SERVICE BULLETIN 4812 712 40376

Modifiche all'innesto della connessione del motore sulla Scheda Controllo.

Modifiche relative al fissaggio del connettore del cablaggio motore sulla scheda controllo.

Dettaglio

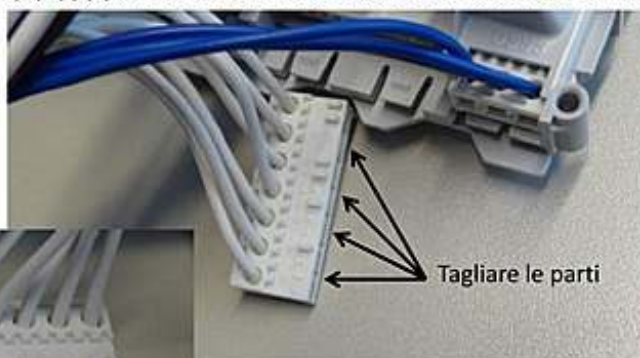
Nel remoto caso in cui dobbiate sostituire la scheda controllo sui prodotti coinvolti, seguite attentamente le seguenti indicazioni per modificare l'innesto del connettore del cablaggio motore verso la Scheda controllo.

--> tagliare i seguenti pin: C D G I J L M N

Situazione attuale – connessione motore a 7 Pin

Punti di ancoraggio del connettore alla scheda => i Punti M e N sono liberi

Nuova soluzione – connessione motore a 7 Pin

Punti di ancoraggio del connettore alla scheda => i Punti C,D,G,I,J,L,M e N devono essere modificati eliminando l'innesto.

Tagliare le parti

Tagliare > CDGIJLMN / 1-7
